Öffentliche **Beschlussvorlage**

Vorlagen-Nr.:
V/0428/2011
Auskunft erteilt: Herr Krause
Ruf: 492 61 20
E-Mail: KrauseJ@stadt-muenster.de
Datum: 27.06.2011

Neubau eines Hochhauses am Berliner Platz (ehem. "Metropolis")
- stadtstrukturelle und städtebauliche Beurteilung -

Beurteilung
zur stadtstrukturellen und städtebaulichen Verträglichkeit
des geplanten Neubaus eines Hochhauses
am Berliner Platz (ehem. „Metropolis“)

Blick aus dem Kreuzungsbereich Promenade/Windthorststraße

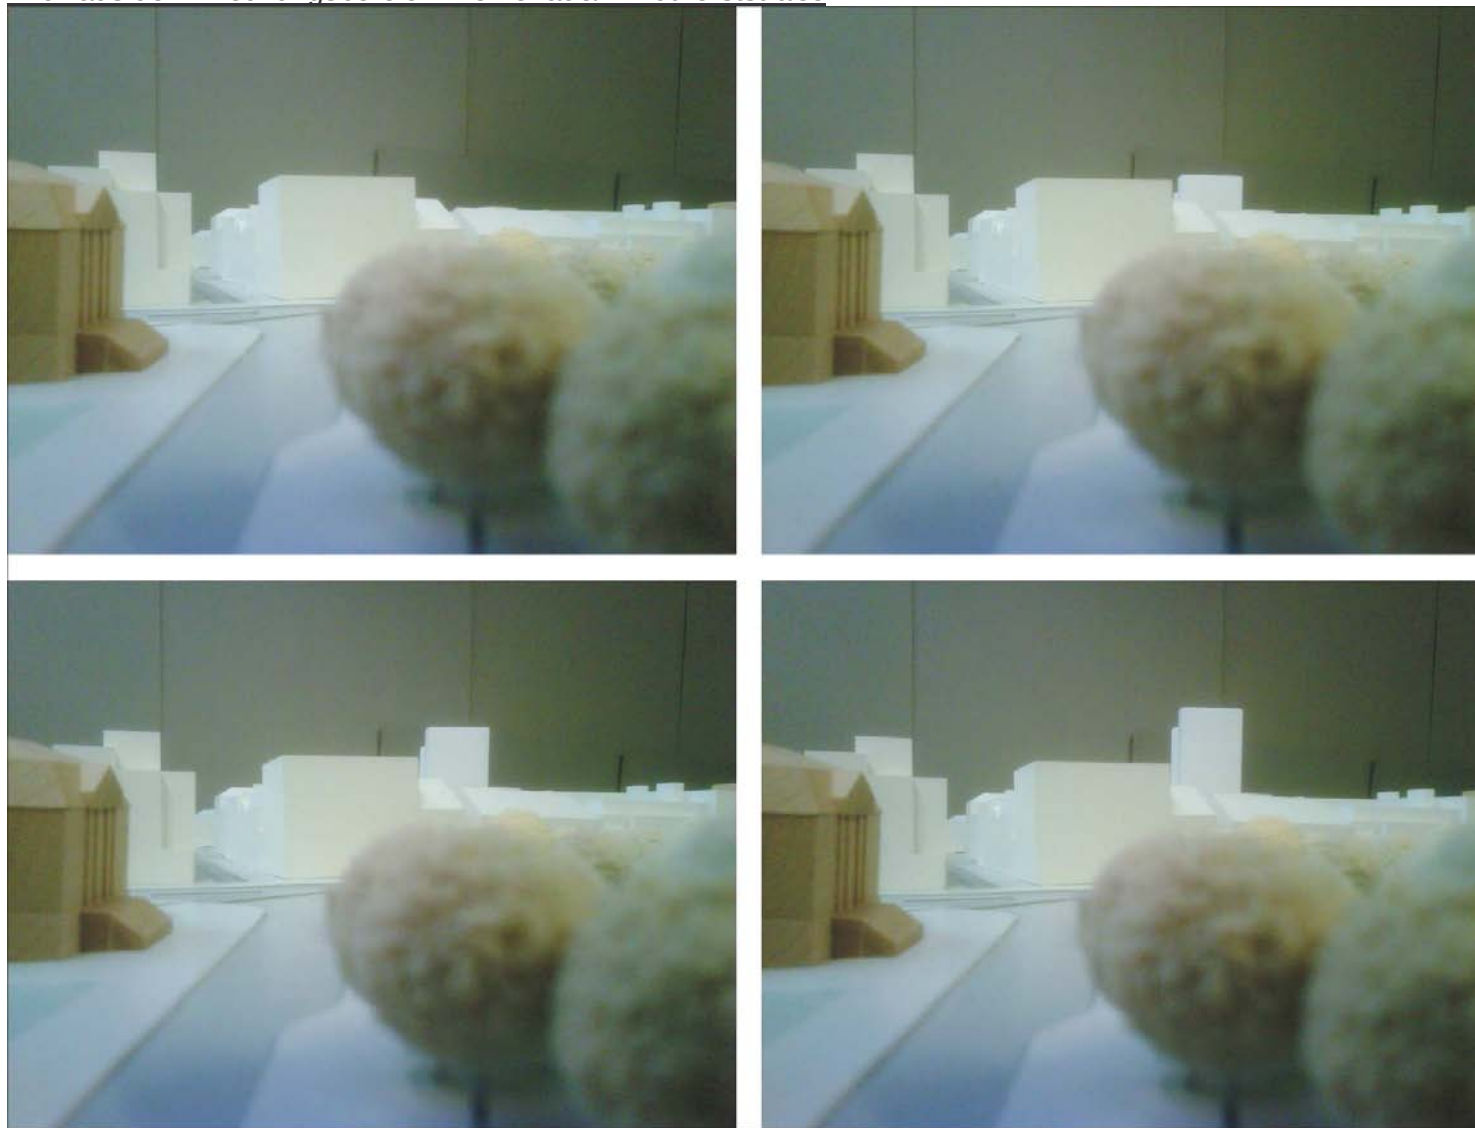
Aus diesem im nördlichen und südlichen Bürgersteigbereich der Windthorststraße aufgenommenen Blickwinkel entsteht eine je nach Gebäudehöhe klare Wahrnehmbarkeit der neuen Bebauung oberhalb der Dachkante der Blockrandstrukturen entlang der Von-Vinke-Straße/Engelstraße. Im Zusammenspiel mit den markanten Baumassen der Eckbebauung Windthorststraße/Von-Vinke-Straße und dem Parkhaus Engelsenchanze ergibt sich jedoch keine Beeinträchtigung, sondern eine bauliche „Bekräftigung“ und „Markierung“ des bereits heute verdichteten Bahnhofsbereichs als einem der „Zentralpunkte“ der Innenstadt.

Eine störende Wirkung einer Hochbebauung im Bereich des Berliner Platzes ist insofern nicht zu konstatieren.

Blick aus dem Zentralbereich der Promenade im Bereich Schorlemer Straße

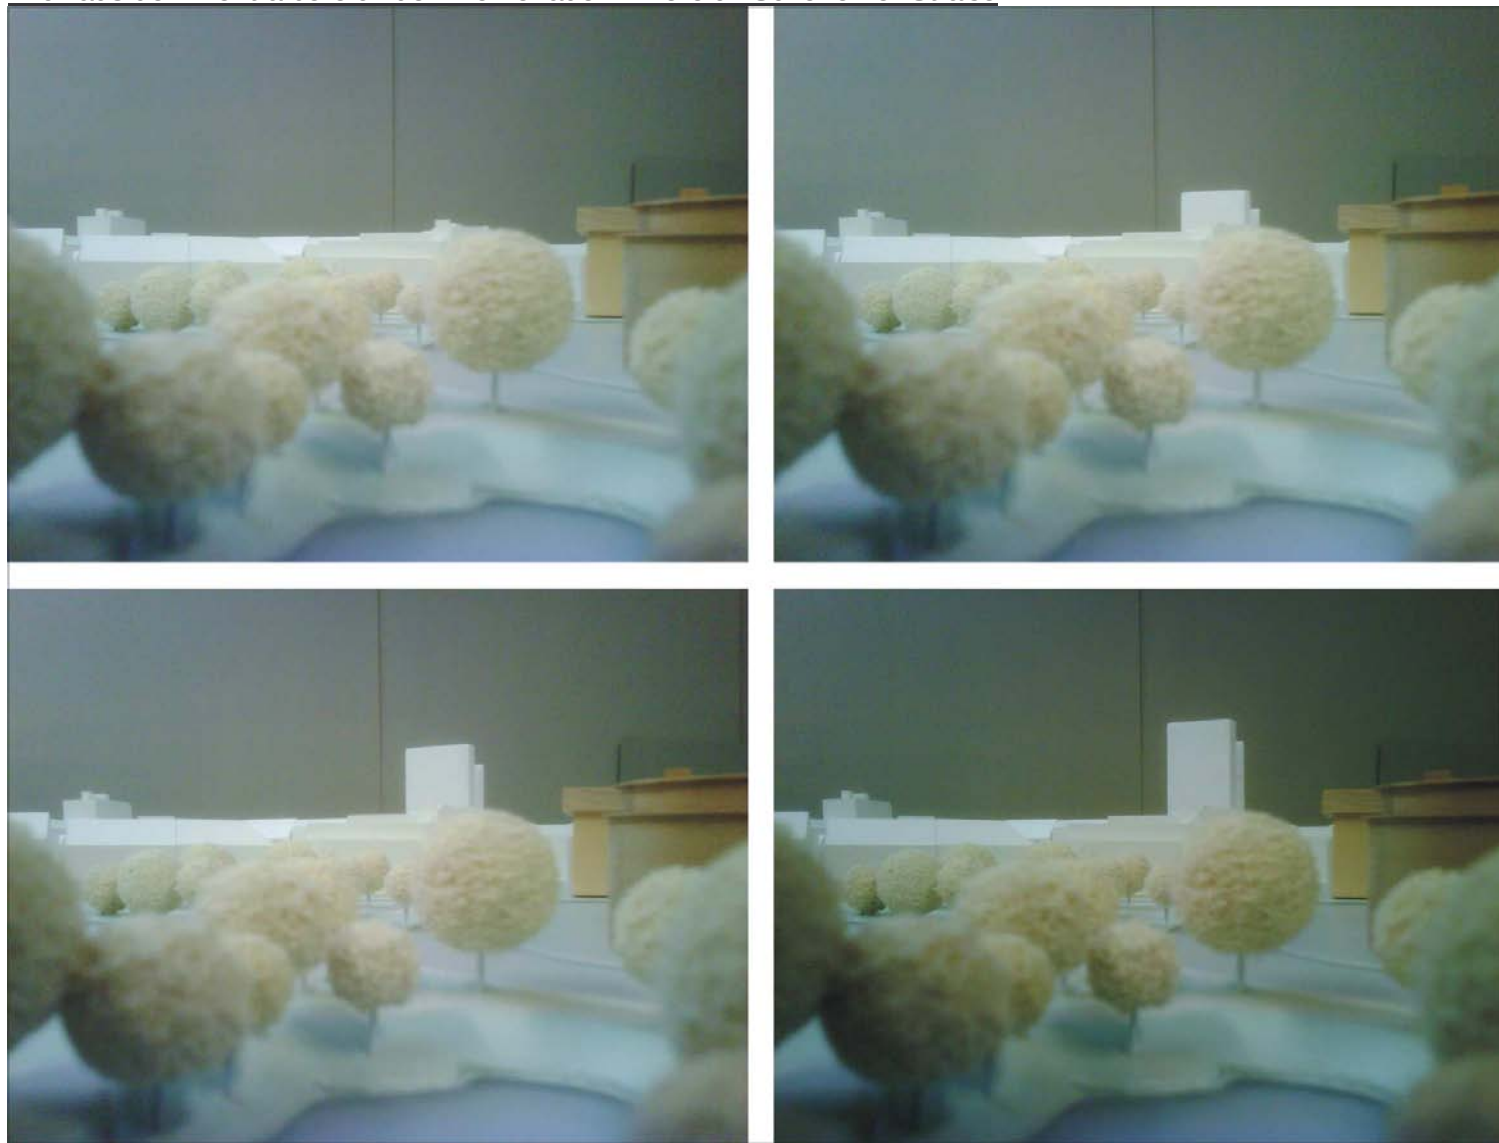
Aus diesem in südlicher Höhe der Engelenschanze gelegenen Blickwinkel entsteht eine je nach Gebäudehöhe deutliche und markante Wahrnehmbarkeit der neuen Bebauung oberhalb der Dachkante der Blockrandstrukturen entlang der Von-Steuben-Straße. Im Zusammenspiel mit den markanten Baumassen der Eckbebauung Windthorststraße/Engelstraße, dem in der Höhe wahrnehmbaren Conti-Hotel sowie dem Parkhaus Engelenschanze ergibt sich jedoch keine Beeinträchtigung, sondern eine bauliche „Bekräftigung“ und „Markierung“ des bereits heute verdichteten Bahnhofsbereichs als einem der „Zentralpunkte“ der Innenstadt.

Eine störende Wirkung einer Hochbebauung im Bereich des Berliner Platzes ist nicht zu konstatieren; dies insbes. auch in bewertender Relation zu den unmittelbar an der bzw. in deutlich größerer Nähe zur Promenade positionierten und „frei sichtbaren“ bzw. solitären Hochbebauungen „Iduna-Hochhaus“ (40 m) und Stadthaus 2 (43 m).

Darstellung der Abstandsflächen (Variante B: 44m/50m)

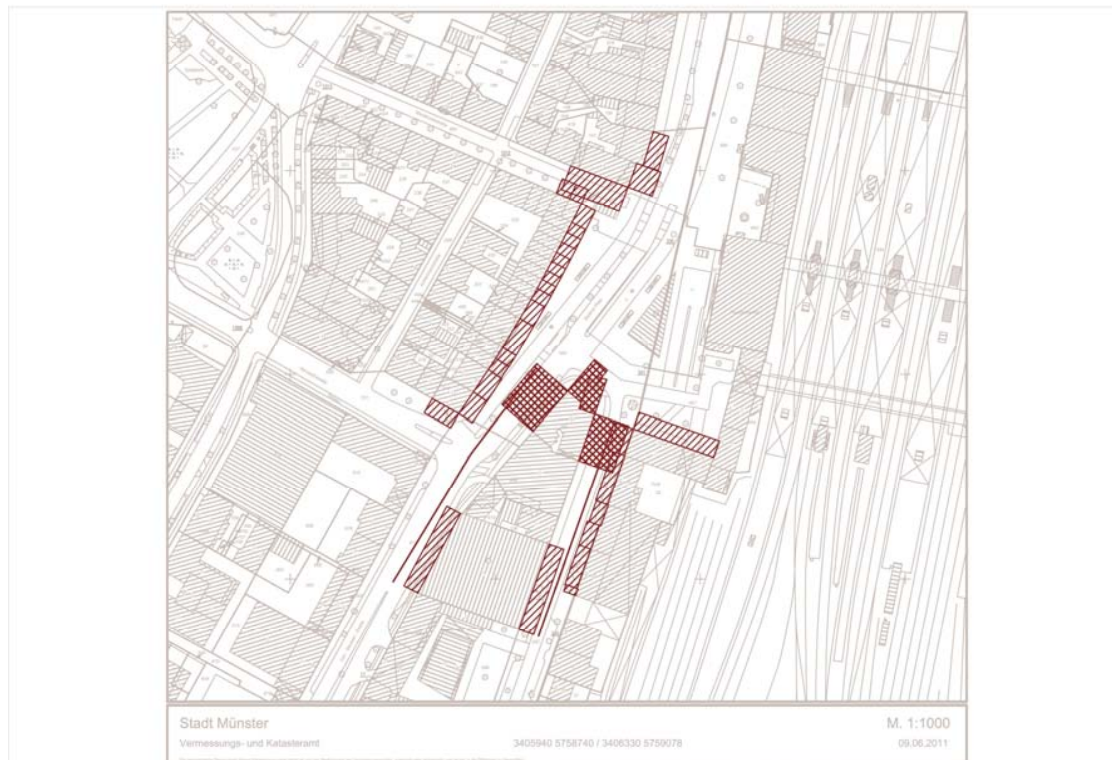
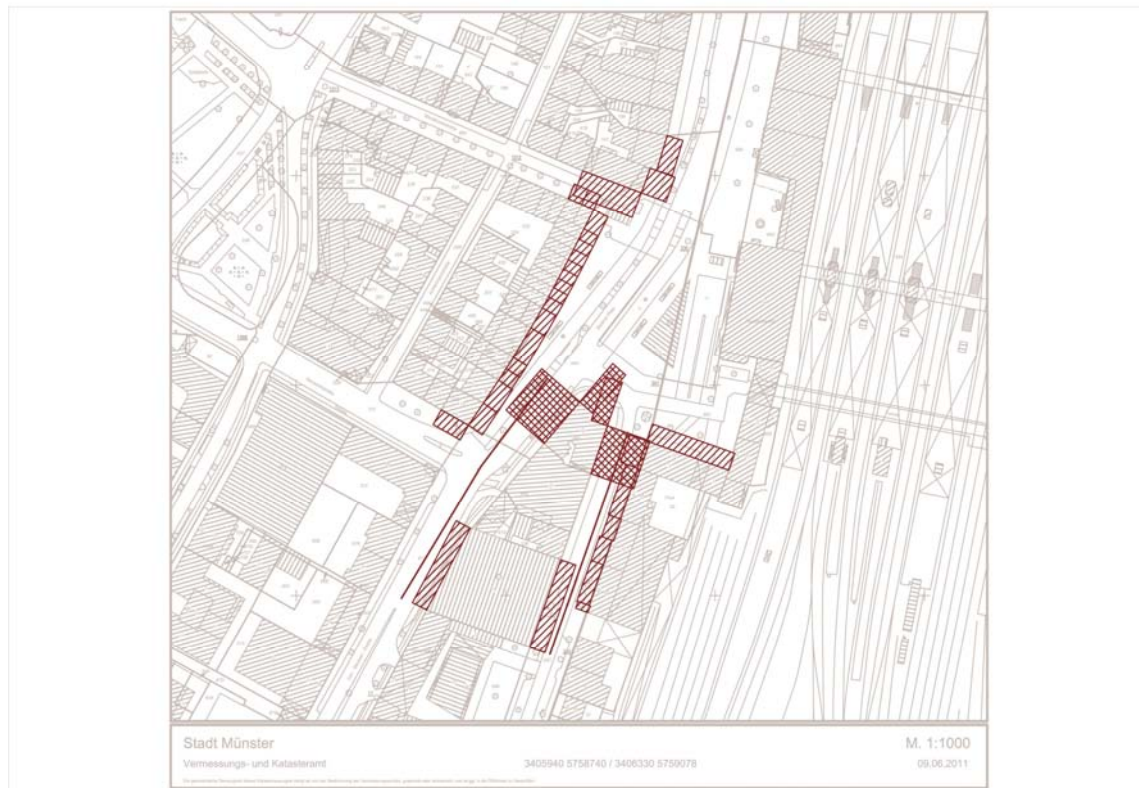
Die folgenden Grafiken zeigen, dass es nur im Bereich der Bahnhofstraße zu Überschneidungen der Abstandflächen kommt, auch wenn die Varianten B und C die halbe Straßenbreite im Bereich Berliner Platz überschreiten.

In diesem Prüfpunkt: Die Abbildung der überschlägig ermittelten Abstandsflächen zeigt, dass sich in der Höhenvariante 60/54 m die notwendigen Abstandsflächen in der Gesamtbreite des Straßenraums der („kleinen“) Bahnhofstraße nicht mehr nachweisen lassen und

einer sehr gesonderten Begründung und Abwägung bedürften – ein erster Indikator für eine zumindest auf den münsterischen Dichtestandard bezogen zu großen Gebäudehöhe.
